INFORMAZIONE TECNICA

Braccio tenditore 533 0075 30

Osservare assolutamente la lunghezza delle viti

Figura: Sinistra, nuova versione - destra, vecchia versione

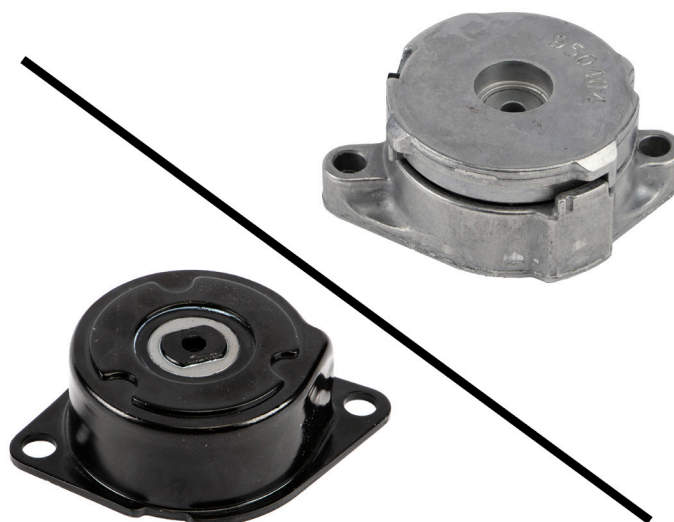
In seguito al costante perfezionamento dei nostri prodotti, il braccio tenditore 533 0075 30 è stato modificato. Per questo motivo, per un montaggio a regola d'arte nella nuova versione sono necessarie viti più corte. Le viti M8x35 devono essere modificate in M8x22.

L'informazione di servizio illustra le caratteristiche visive della versione prodotta finora (figura a destra) e della versione più recente (figura a sinistra).

Per il nuovo braccio tenditore 533 0075 30, per una riparazione a regola d'arte devono essere impiegate soltanto viti di dimensione M8x22!
